Commission économique pour l'Europe**Comité des transports intérieurs****Forum mondial de l'harmonisation
des Règlements concernant les véhicules****160^e session**

**Accord de 1958 – Examen de projets d'amendements
à des Règlements existants, proposés par le GRPE****Proposition de série 04 d'amendements au Règlement n° 96
(Émissions des moteurs diesel (tracteurs agricoles))****Communication du Groupe de travail de la pollution et de l'énergie
(GRPE)***

«Figure 1

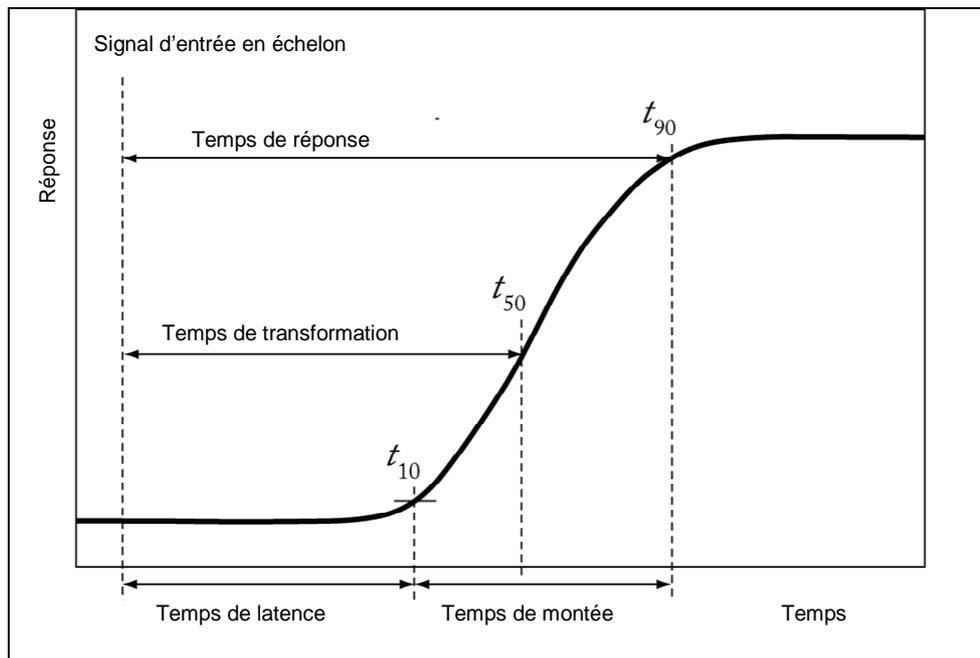
Figure 1, modifier comme suit:

Définitions des temps relatifs à la réponse du système: temps de latence (par. 2.1.17), temps de réponse (par. 2.1.72), temps de montée (par. 2.1.73) et temps de transformation (par. 2.1.89)

Figure 2
Plage de contrôle

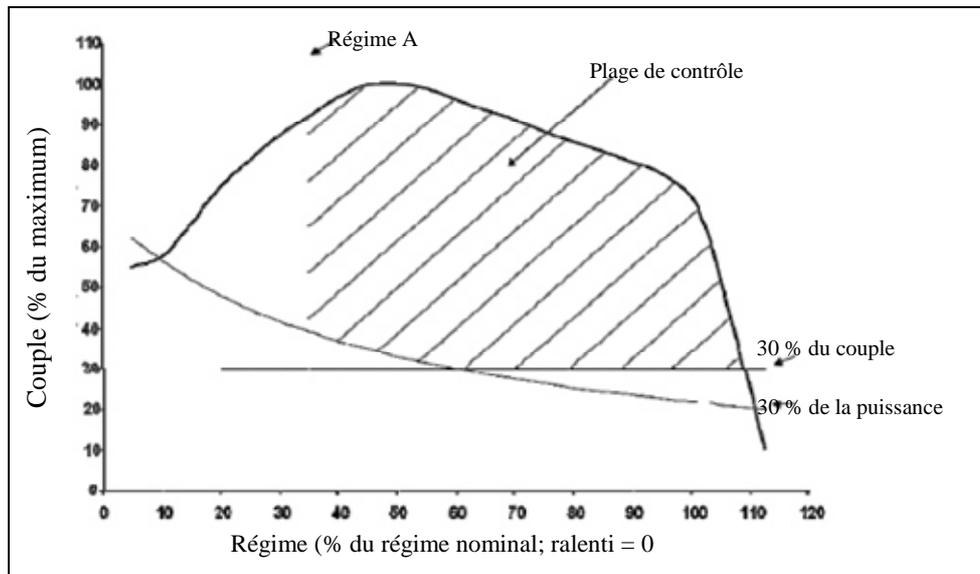
La plage de contrôle (voir fig. 2) est définie comme suit:

plage de régime: régime A à haut régime;

régime A = bas régime + 15 % (haut régime – bas régime);

5.3.5.3.2 Les conditions de fonctionnement suivantes sont exclues de l'essai:

- a) les points situés en dessous de 30 % du couple maximum;
- b) les points situés en dessous de 30 % de la puissance maximale.

Figure 1
Exemple de détermination du FD

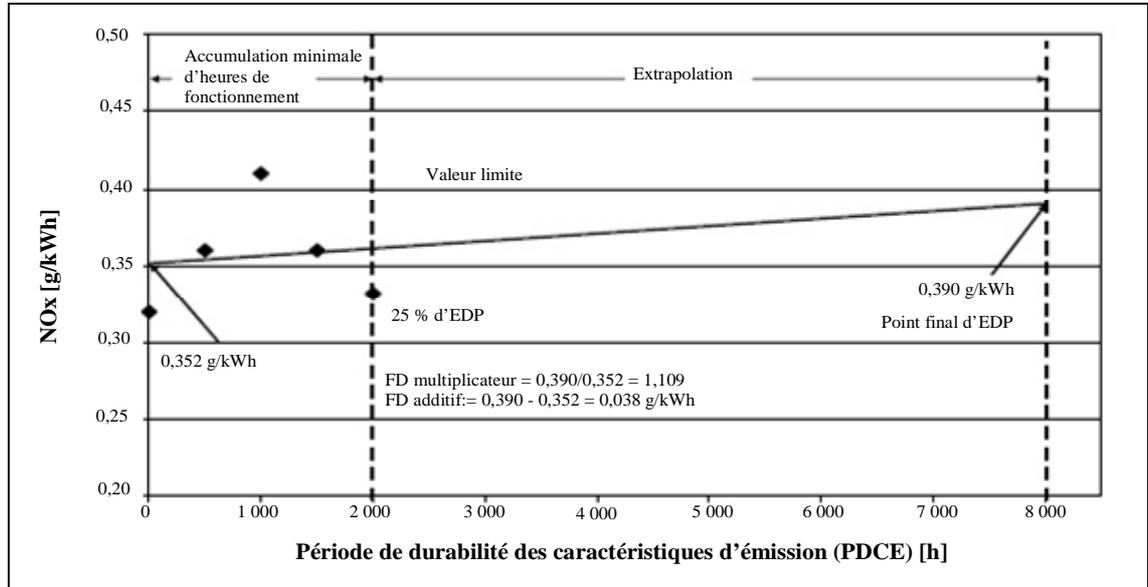
- Un exemple de détermination des FD en utilisant la régression linéaire est présenté à la figure 1 pour les émissions de NO_x.
- Il n'est pas permis de mélanger les FD multiplicateurs et additifs au sein d'un même ensemble de polluants.

Figure 3

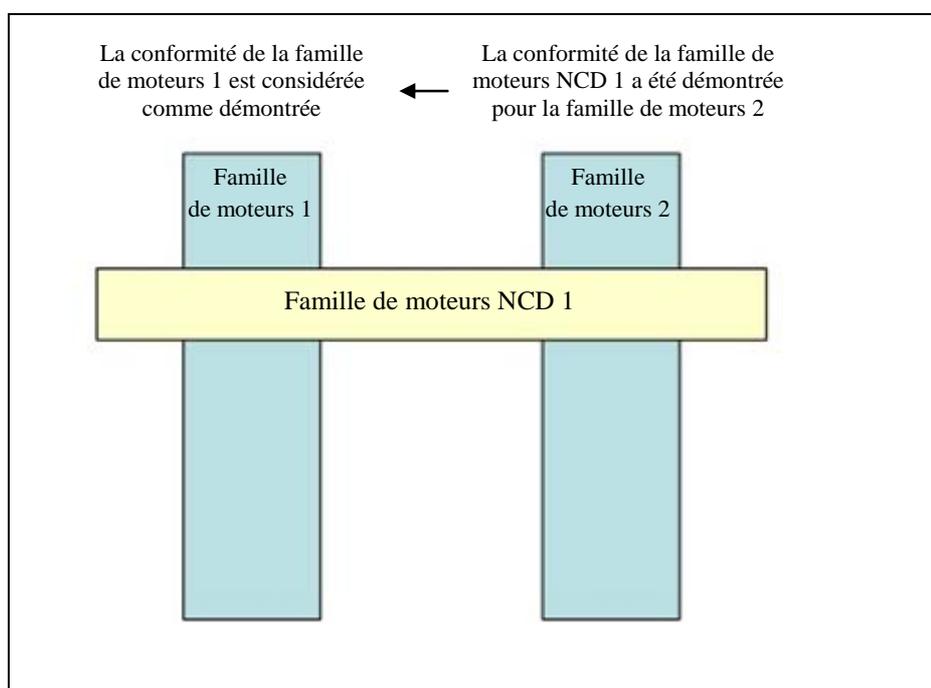
- 2.1 La démonstration que les systèmes de surveillance pour les autres membres de la famille NCD sont similaires peut être faite en présentant aux autorités d'homologation des éléments tels que des algorithmes, des analyses fonctionnelles, etc.

- 2.2 Le moteur soumis aux essais est sélectionné par le constructeur en accord avec l'autorité d'homologation de type. Il peut, ou pas, être le moteur de base de la famille.
- 2.3 Dans le cas où des moteurs d'une famille de moteurs appartiennent à une famille de moteurs NCD qui a déjà fait l'objet d'une homologation de type conformément au paragraphe 2.1 (fig. 3), la conformité de cette famille de moteurs est considérée comme étant démontrée, sans autres essais, pour autant que le constructeur démontre à l'autorité que les systèmes de surveillance nécessaires pour satisfaire aux prescriptions de la présente annexe sont similaires au sein des familles de moteurs et de moteurs NCD considérées.

Figure 4
**Réactivation et remise à zéro d'un compteur après une période
 au cours de laquelle sa valeur a été figée**

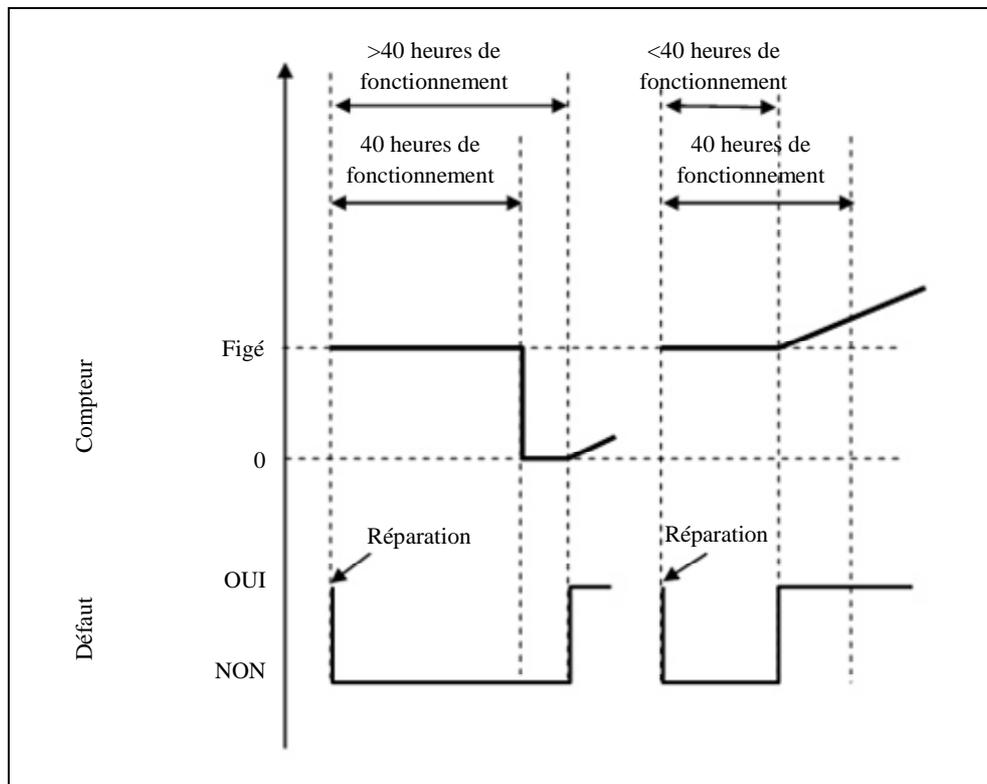
- 4.2.1.5 Le compteur doit continuer à compter depuis le point auquel sa valeur a été mise en mémoire si un défaut pertinent pour ce compteur est détecté durant une période où le compteur est figé (voir fig. 4).

Figure 5
Disponibilité du réactif

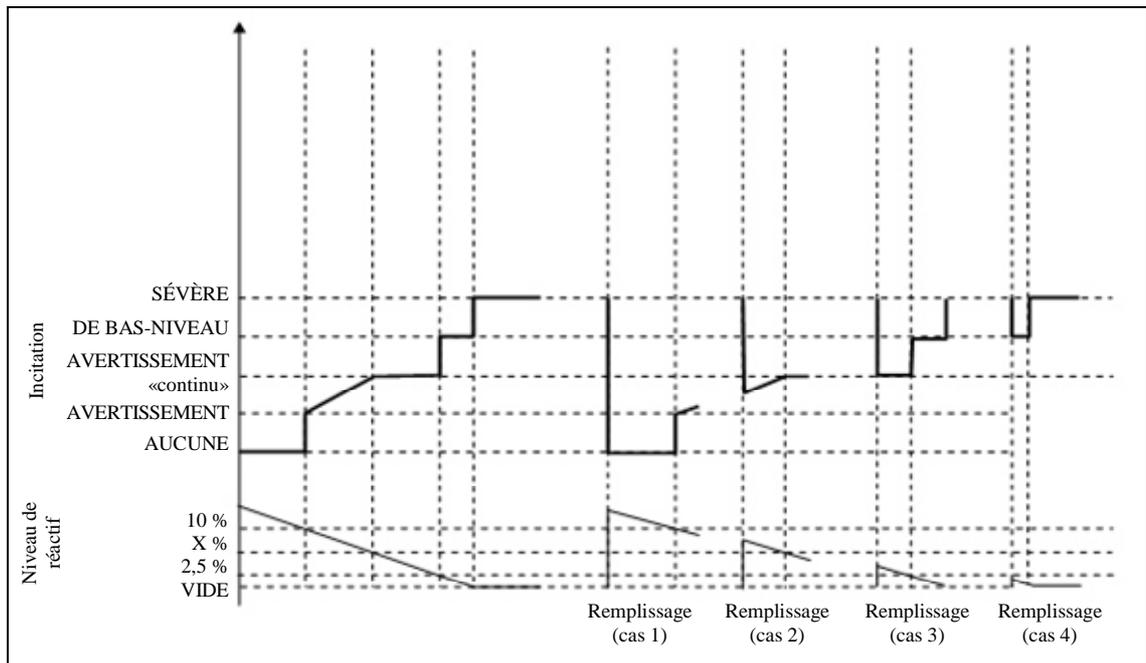
5.2 La figure 5 illustre le fonctionnement des mécanismes d'activation et de désactivation lors du contrôle de la disponibilité du réactif dans cinq cas:

Cas de remplissage 2 et 3 (remplissage "inadéquat"): le système d'avertissement est activé. Le niveau d'avertissement dépend de la quantité de réactif disponible;

Cas de remplissage 4 (remplissage "très inadéquat"): l'incitation "de bas niveau" est activée immédiatement.

Figure 6
Remplissage avec un réactif de mauvaise qualité

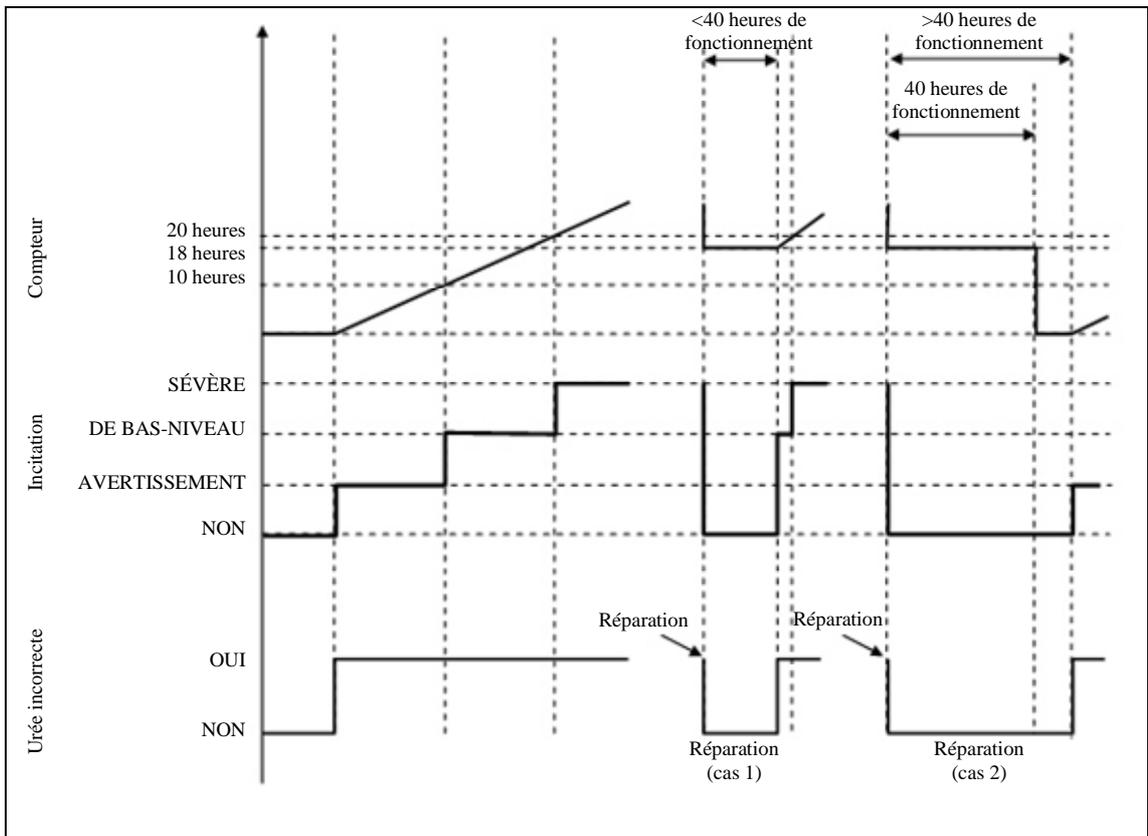
5.3 La figure 6 illustre trois cas de mauvaise qualité du réactif:

Cas de réparation 1: (réparation "mauvaise" ou "malhonnête"): après que l'engin a été mis hors d'état de fonctionner, l'opérateur rectifie la qualité du réactif mais, peu de temps après, remplace à nouveau le réactif par un autre de mauvaise qualité. Le système d'incitation est immédiatement réactivé et l'engin est mis hors d'état de fonctionner après 2 heures de fonctionnement du moteur.

Cas de réparation 2 ("bonne" réparation): après que l'engin a été mis hors d'état de fonctionner, l'opérateur rectifie la qualité du réactif. Cependant, quelque temps plus tard, il ajoute à nouveau du réactif de mauvaise qualité. Les processus d'avertissement, d'incitation et de comptage sont remis à zéro.

Figure 7
Défaillance du système de dosage du réactif

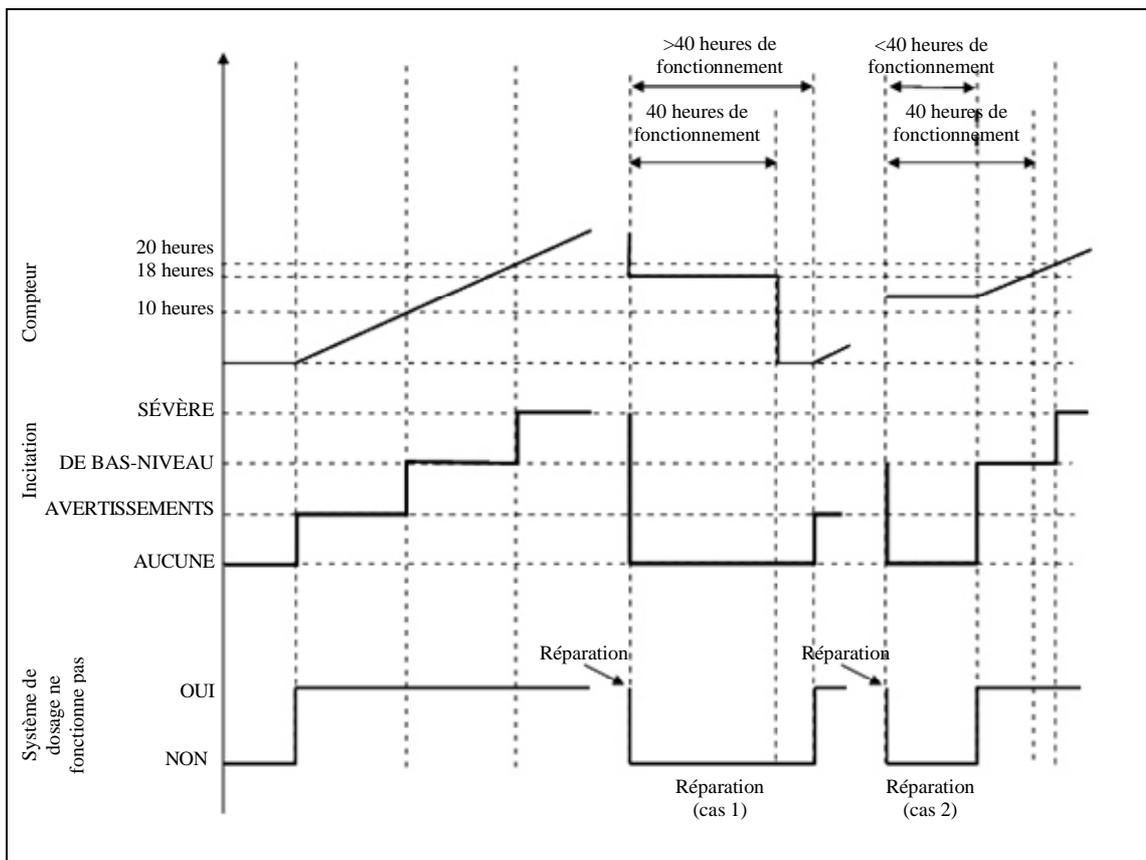
5.4 La figure 7 illustre trois cas de défaut du système de dosage de l’urée. Cette figure illustre également le processus qui s’applique en cas de défaut du système de surveillance décrit à la section 9 de la présente annexe.

Cas de réparation 1 (“bonne” réparation): après que l’engin a été mis hors d’état de fonctionner, l’opérateur répare le système de dosage. Cependant, quelque temps plus tard, le système de dosage tombe à nouveau en panne. Les processus d’avertissement, d’incitation et de comptage sont remis à zéro.

Cas de réparation 2 (“mauvaise” réparation): alors que l’incitation “de bas niveau” (réduction de couple) est active, l’opérateur répare le système de dosage. Peu après, cependant, le système de dosage tombe à nouveau en panne. Le système d’incitation “de bas niveau” est immédiatement réactivé et le compteur recommence à compter à partir de la valeur enregistrée au moment de la réparation.
